KOMPLEXNÁ REKONŠTRUKCIA ZOS, COBURGOVA V TRNAVE -PD
– vyjadrenie pre realizáciu stavby.

Vyjadrenie: „Komplexná rekonštrukcia ZOS, Coburgova ul. v Trnave"

Názov: **KOMPLEXNÁ REKONŠTRUKCIA ZOS, COBURGOVA UL. V TRNAVE - PD**
Členenie: SO 01 – Komplexná rekonštrukcia ZOS,
Miesto: k. ú. Mesto Trnava, Coburgova ulica
Investor: Mesto Trnava, Hlavná 1, 917 71 Trnava
Projektant: Ing. arch. Gabriela Fukatschová

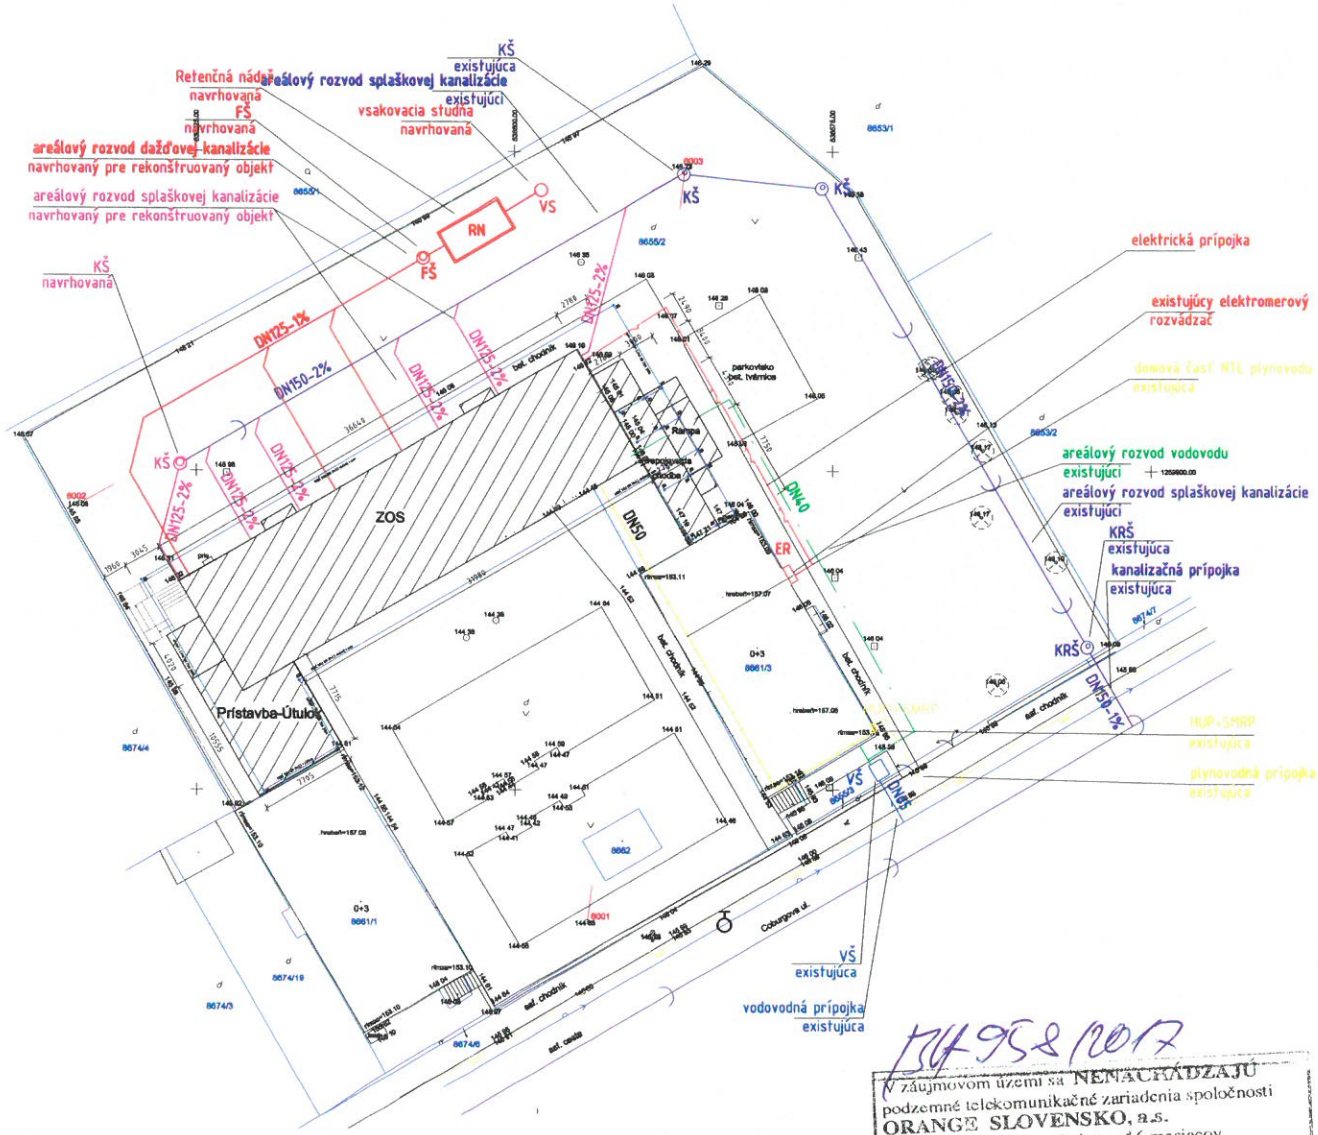
1. Navrhovaná stavba dažďovej kanalizácie s retenčnou nádržou a vsakovacou studňou je v zmysle § 52 vodného zákona považovaná za vodnú stavbu. Investor je povinný požiadať tunajší orgán štátnej vodnej správy o **vydanie povolenia podľa § 26 ods. 1 vodného zákona** na uskutočnenie predmetnej vodnej stavby a o **vydanie povolenia na osobitné užívanie vôd podľa § 21 ods. 1 písm. d) vodného zákona** na vypúšťanie vôd z povrchového odtoku do podzemných vôd nakoľko v zmysle § 21 ods. 2 vodného zákona povolenie na osobitné užívanie vôd, ktoré možno vykonávať len s užívaním vodnej stavby, možno vydať len súčasne so stavebným povolením v spoločnom konaní, ak nejde o existujúcu alebo povolenú vodnú stavbu.

2. Vodnú stavbu dažďovej kanalizácie so vsakovacou studňou je možné povoliť len v prípade priaznivých výsledkov predchádzajúceho zisťovania podľa § 37 ods. 1 vodného zákona (**kladného hydrogeologického posudku**).
